Mission régionale d'autorité environnementale

**Avis délibéré sur le projet d'élaboration du Plan local d'urbanisme
intercommunal (PLUi) porté par la Communauté de communes
des Trois Forêts (52)**

N° réception portail : 0003392/A PP
n°MRAe 2025AGE73

Figure 3: OAP du site n°77

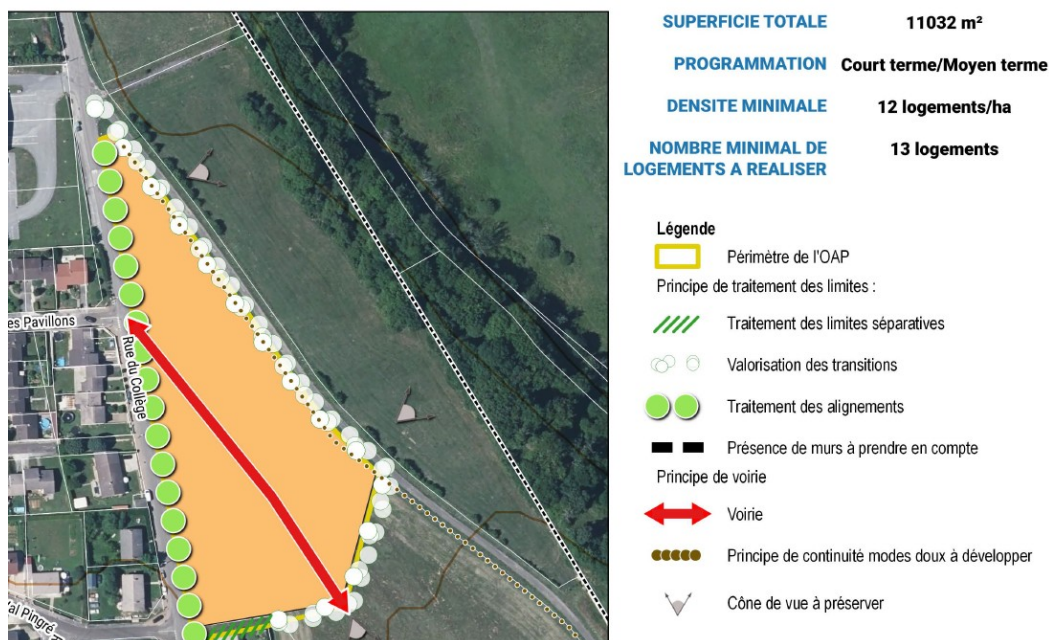
Pour le site E77 à Châteauvillain par exemple, les mesures qui pourraient être comprises comme des mesures de réduction sont tout simplement des mesures de traitement des franges du site, identiques à ce qui est fait pour tout autre site dans une OAP (cf figure 3 du présent avis).

L'Ae recommande de préciser explicitement les mesures d'évitement, de réduction et de compensation pour chacun des impacts du PLUi sur l'environnement et de préciser notamment comment ces mesures sont déclinées sur les sites de projets.
